Mission régionale d'autorité environnementale

**Avis délibéré de la mission régionale d'autorité
environnementale sur le projet de parc éolien des Monts
sur la commune de Moulins-sur-Orne
(Orne)**

N° : 2019-3218

Carte 6 : scenario d'implantation retenu

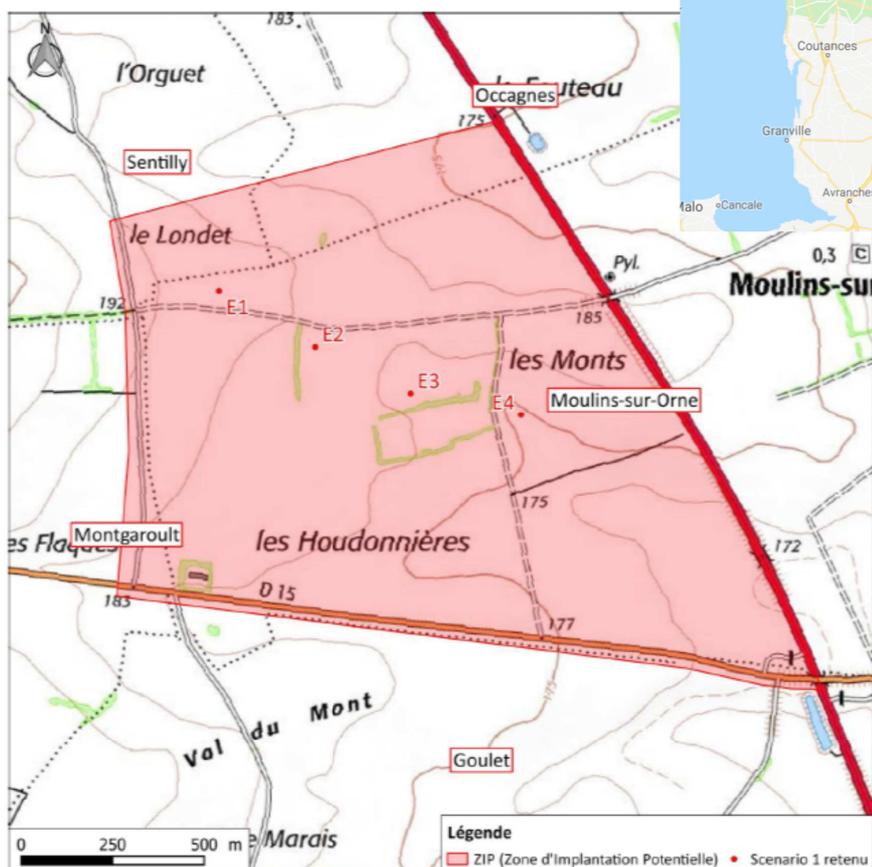
- de détailler davantage la manière dont a été fait le choix d'implantation dans le scénario retenu, au regard notamment des critères environnementaux et de la concertation ;

- de proposer un nouveau schéma d'implantation des éoliennes en respectant les distances minimum aux éléments arborés recommandés par Eurobats² ou de justifier pourquoi ce paramètre n'a pas pu être respecté ;

Dans le cas présent, les trois scénarios ayant mené au choix final (scénarios à 4, 5 ou 6 éoliennes, avec à chaque fois une implantation différente) sont analysés selon différents critères (socio-économiques, environnementaux, paysagers...). Toutefois, la présentation de l'analyse multicritères des différents scénarios (p. 11 RNT) manque d'une légende afin d'être plus claire. En effet, l'interprétation des « + » qui peuvent signifier qu'il s'agit de la solution la meilleure, ou à l'inverse la plus impactante, ne facilite pas la lecture. De même, il est dommage qu'une fois le scénario à quatre éoliennes retenu, le porteur de projet n'ait pas envisagé différentes hypothèses d'implantation, dans le cadre d'une démarche d'amélioration continue qui caractérise la démarche d'évaluation environnementale. En particulier, une implantation qui respecte les distances minimums préconisées vis-à-vis des éléments arborés, pour préserver les chiroptères, aurait dû être recherchée.

L'autorité environnementale recommande de détailler davantage la manière dont a été fait le choix d'implantation dans le scénario retenu, au regard notamment des critères environnementaux et de la concertation.

L'autorité environnementale recommande de respecter les distances aux éléments arborés recommandés par Eurobats (et donc de proposer un nouveau schéma d'implantation) ou de justifier pourquoi ce paramètre n'a pas pu être respecté dans le choix du scénario d'implantation. Elle recommande également d'apporter davantage d'informations sur la plantation des linéaires de haies prévue, notamment concernant leur insertion dans le réseau bocager existant et leur protection sur le long terme.
